Progetto per la realizzazione di impianto eolico denominato "Poggio alle Pancole" Comune di Lajatico (PI).
Codice della procedura 7874 data di avvio 4-1-2022.

Progetto per la realizzazione di un impianto eolico, denominato "Poggio alle Pancole", costituito da n. 7 aerogeneratori, per una potenza complessiva pari a 42 MW, e delle rispettive opere di connessione alla RTN, da realizzarsi nel Comune di Lajatico (PI). Cod procedura 7874

OSSERVAZIONI – ALLEGATO 3

Estratto tavola 20V036_L_Visibilita_Lajatico_beni_A1_DEF.pdf

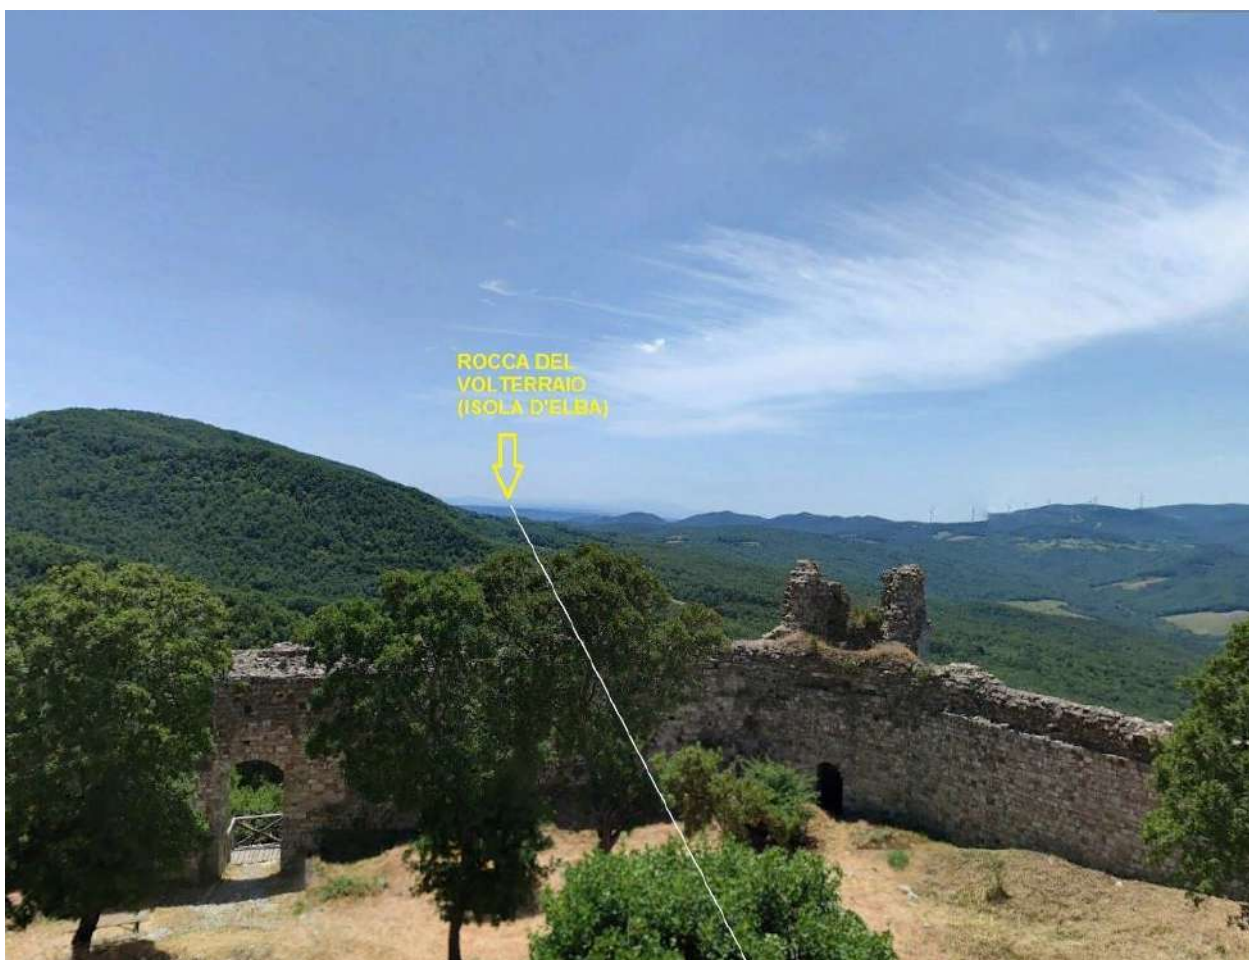
Posizione della Rocca di Pietracassia al centro delle direttrici visive verso i Monti Pisani (rocca della Verruca), Isola d'Elba (Rocca del Volterraio), Volterra

Il progetto del nuovo parco eolico invece è posto proprio lungo la direttrice Rocca di Pietracassia – Volterra, e le prime torri eoliche sono site ad una distanza molto ridotta dalla Rocca (meno di 2 chilometri). La realizzazione del Parco potrebbe perciò distruggere per sempre la più importante direttrice visiva storica che ancora possiamo apprezzare, con grave, insipiente e irreparabile danno al paesaggio, alla storia e alla cultura del territorio.

Vista dalla Rocca di Pietracassia verso Volterra – il nuovo parco eolico andrebbe ad impattare proprio sulla direttrice, e posto a meno di 2 chilometri, impedirebbe la vista di Volterra dalla Rocca; il parco eolico esistente, visibile sulla destra, è posto tra 4 e 6 chilometri, ed è èarzialemente nascosto da un colle più alto.

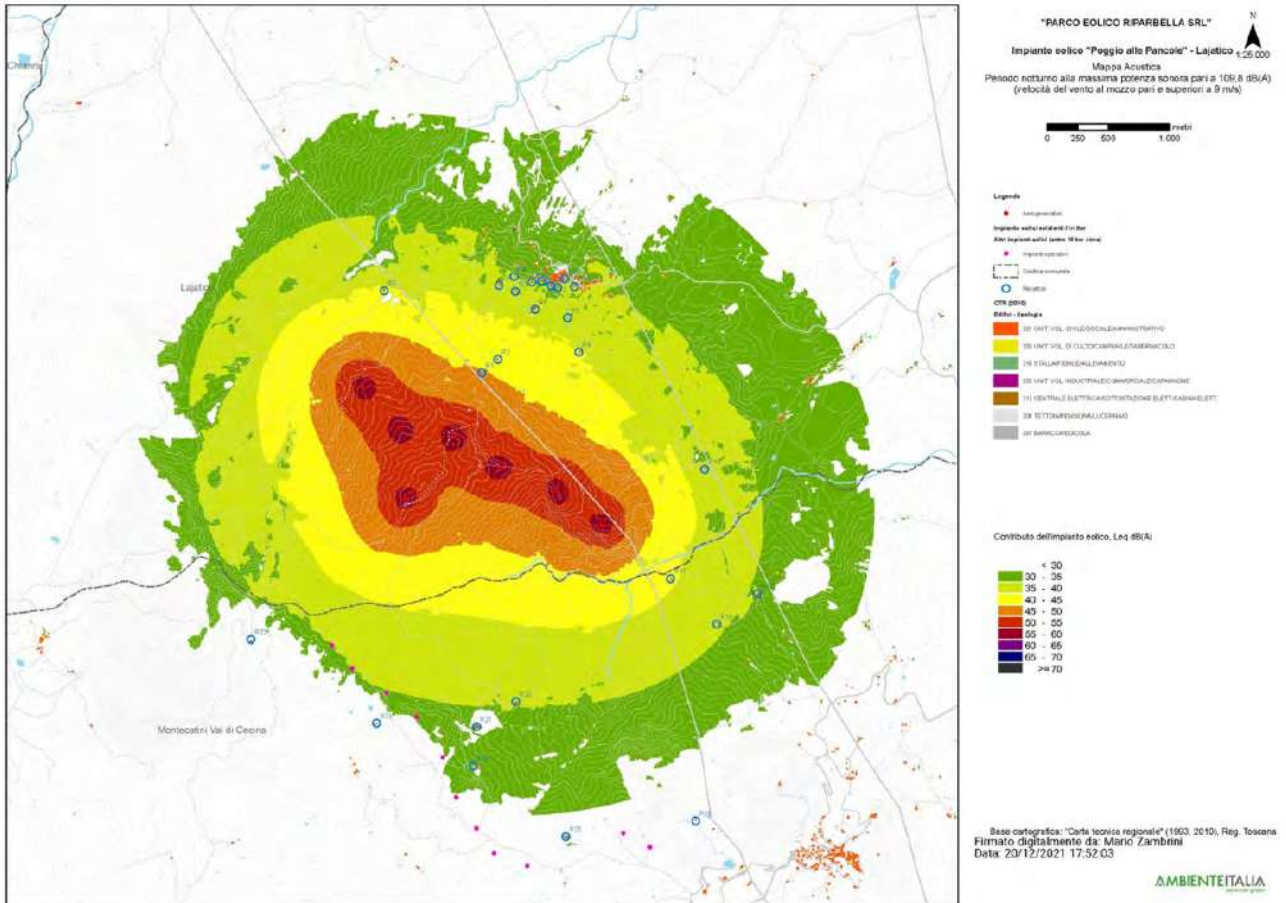
3. Nella valutazione del criterio differenziale a finestre chiuse si fa riferimento a un modello di facciata del fabbricato assolutamente non verosimile: il potere fonoisolante di un vetro 3 mm viene dichiarato 30 dB. Il potere fonoisolante di un vetro 3 mm, basta fare una veloce ricerca in letteratura, non supera i 25 dB e se ragioniamo di infisso nel suo complesso non siamo sopra i 20 dB. L'assunto della stanza 4 metri per 4 metri e volume 43 mc non è assolutamente cautelativo perché le camerette abitabili hanno superfici di calpestio inferiori ai 10 mq e volumi inferiori ai 30 mc. In ogni caso è pieno di stanze con superficie di calpestio inferiore ai 16 mq, basta una qualsiasi camera matrimoniale. La stima dell'indice dell'isolamento di facciata è quindi del tutto sovrastimata, quindi errata e porta a dichiarare che il livello di rumore ambientale a finestre chiuse è inferiore al limite di applicabilità sia di giorno che di notte. Ciò non è corretto e, in situazioni di bassa rumorosità residua come stimata/misurata dai tecnici, quando il differenziale si applica, SI SUPERA. Risulta evidente che senza l'assunto della valutazione errato dell'isolamento di facciata il criterio differenziale a finestre chiuse risulta superato.

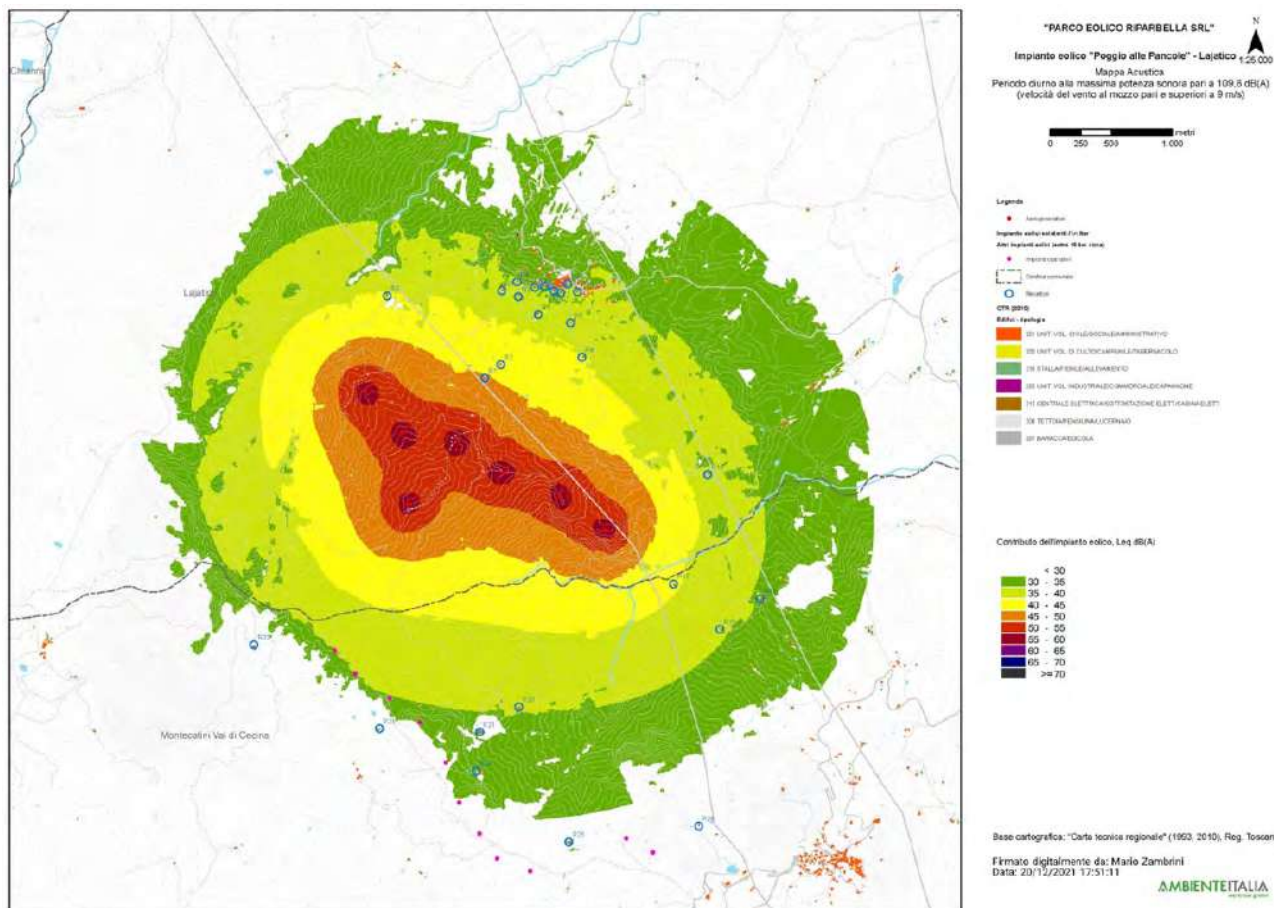
4. L'osservazione ancora più cogente riguarda l'assunto dell'abbattimento di una parete a finestre aperte pari a 10 dB. 10 dB di abbattimento, prova qualsiasi misura che si possa fare in qualsiasi situazione, può andare bene in caso di parete molto grande, di importante R_w e con finestra piccola, inferiore al 5% della superficie finestrata. Già una stanza normalissima di una cameretta con finestra 1,2x1,4, mediante misura a 1 m dalla facciata in esterno e una all'interno con fonometro a 1 m dalla finestra aperta e oltre 1 m dalle altre superfici riflettenti microfoni a 1,5 m di altezza non presenta abbattimento del rumore superiore a 6 dB, a meno di non avere all'interno un ambiente sovraccarico di arredi solo fonoassorbenti in una condizione assolutamente non realistica. Se poi ci spostiamo a una camera con una banale porta finestra da 1,2mx2,4m si perde un ulteriore dB di abbattimento e in situazioni, che esistono tranquillamente, di infissi ampi (tipo 1,8x2,4 o 2x2,4 o anche oltre) si arriva a situazioni in cui l'unico abbattimento che offre la parete è la riduzione di 3 dB dati dai coefficienti di riflessione di facciata. Coefficiente di riflessione di facciata che, oltretutto, qui non risulta valutato.

Se ne deduce che ipotizzando un abbattimento delle pareti inferiore a quello della valutazione e conforme alle stime riportate il criterio differenziale a finestre aperte si applica e SI SUPERA, sempre con riferimento ai bassi livelli di rumorosità registrati e che sono caratteristici della zona.

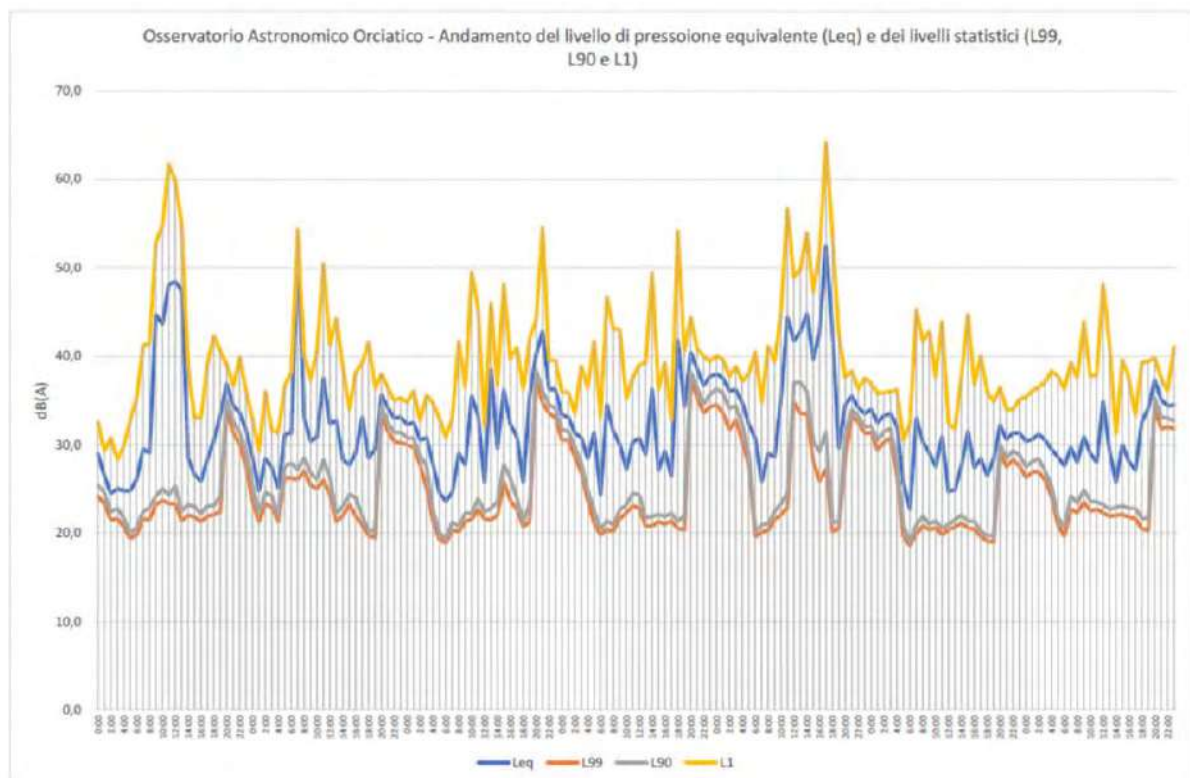
pagina 28 che in corrispondenza di livelli di pressione equivalente Leq intorno ai 45 dB(A), i livelli

di pressione istantanea L1 si aggirano intorno ai 63 e 65 dB(A) o comunque superiori a 50 dB(A) e questo per periodi di 4 e 9 ore, quindi per buona parte della giornata.
